Dodatok č. 2

k Zmluve o dielo

č. SNM-MBKH-ZOD/2021/2578

Názov diela: **„HraMoKaPlus – Obnovenie priestorov barokového kaštieľa na hrade v Modrom Kameni pre tradíciu slovenského hračkárstva a bábkarstva v remeselných dielňach, výroba a predaj regionálnych produktov“**

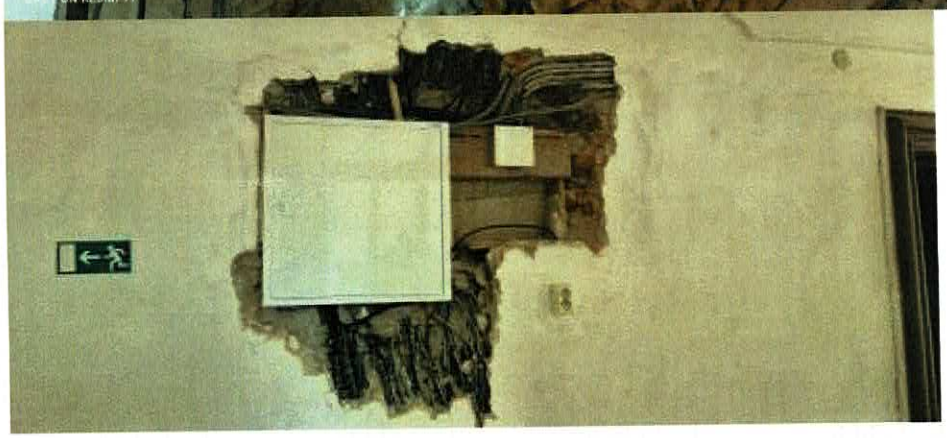
Napojenie pôvodnej elektroinštalácie, ostatných častí kaštieľa na hlavný rozvádzač, ktorá prechádza rekonštruovanou časťou objektu, je v havarijnom stave. Súvisiace elektrické rozvody mimo prízemia severného krídla nie sú súčasťou rozpočtu stavby, je však nutné zistený havarijný stav pôvodnej elektroinštalácie, pôvodné napojenie ostatných častí budovy odstrániť, nakoľko môže v blízkej budúcnosti vyvolať požiar, zranenie osôb, respektíve môže spôsobiť nefunkčnosť elektroinštalácie v celom objekte. Je nutné pôvodnú kabeláž nahradiť novou, zvoliť vhodné trasovanie nových kabeláži vzhľadom k polohe hlavného elektro rozvádzača. V podružných RP skriniach pripojených objektov urobiť výmenu hlavných istení pre zachovanie princípov selektivity. Selektivita v elektrike a energii je najdôležitejšou koncepciou, pretože jej hlavnou funkciou bola a bude ochrana elektrických zariadení pred poruchami v dôsledku akýchkoľvek porúch pri prevádzke elektrických zariadení. Vďaka tejto ochrannej funkcii je zachovaná životnosť zariadení a prístrojov, čo umožňuje elektrické zariadenie pracovať dlhšie a spoľahlivejšie.

Pri riešení pôvodného RH rozvádzača a búracích prácach bolo zistené v zamurovaných dutinách a vrstvách pod omietkou napojenie väčšieho množstva vetiev kabeláží podružnej RP skrine horného podlažia do rozvádzača a rôzne prepojenia mimo rozvádzača, ktoré boli nevyhovujúce vzhľadom k súčasne platným predpisom, ktoré sú v rozpore so záväznými predpismi a zároveň ich uloženie zapríčiňovalo vážnu statickú poruchu. Pôvodné spoje, pôvodný rozvádzač RP horného podlažia je nutné odstrániť aj s kabelážami z prízemia, nahradiť novým RP podružným rozvádzačom a riešiť pre tento RP rozvádzač osobitný prívod z hlavnej RH skrine.
Zhotoviteľ prezentoval návrh, ktorý bol prekonzultovaný s odborníkmi, revíznym technikom a projektantom elektroinštalácie na riešenie nevhodného stavu pôvodnej elektroinštalácie pre poschodie kaštieľa s montážou podružnej rozvodnej skrine (RP) na chodbe 1. Podlažia, kde sa odstránia pôvodné RP rozvádzače, z hlavnej rozvodnej skrine sa po trase vytiahne pôvodná elektroinštalačná kabeláž a osadí sa so zapojením na jeden nový RP rozvádzač, ktorý bude slúžiť pre staré vetvy elektroinštalácie mimo rekonštruovanej časti kaštieľa.

Zhotoviteľ s revíznym technikom žiadajú riešiť spôsob napojenia vetiev pôvodnej elektroinštalácie pre dosiahnutie zhody s predpismi v rekonštruovanej časti. Je nutné osadenie nového podružného rozvádzača pre tieto vetvy na poschodí. Podružná rozvodná skriňa (RP) pre poschodie, starú sústavu – zhotoviteľ informoval objednávateľa, že k danému vypracuje rozpočet na základe skutočne vykonaných prác na elektroinštalácii a súvisiacich stavebných prác, kvôli nemožnosti presného stanovenia potrebných materiálov pre vyhotovenie RP, rozsahu stav. prác a búrania, vzhľadom k zatiaľ presne neidentifikovateľnej časti pôvodnej kabeláže elektroinštalácie.
Pri odstraňovaní omietok fasád boli odhalené pôvodné elektrické kabeláže pod cementovou omietkou pre vonkajšie osvetlenie, vonkajšie zásuvky a vonkajšie spojovacie podomietkové krabice. Daná kabeláž zachádza trasou pod omietkou do priestoru podbránia a slúži pre osvetlenie v podbrání. Zhotoviteľ túto vetvu elektrickej kabeláže vonkajšieho osvetlenia a zásuviek zaistil a následne odpojil v záujme BOZP a OP pri osekávaní vonkajších omietok. Pri obhliadke elektro-technikom bolo konštatované, že toto pôvodné elektroinštalačné vedenie nevyhovuje predpisom a normám. Stavebný dozor potvrdil, že súčasná kabeláž vonkajšieho osvetlenia nevyhovuje platným normám. Vzhľadom k uvedenému zhotoviteľ s revíznym technikom poukázali na nutnosť vymeniť túto pôvodnú zastaranú kabeláž.
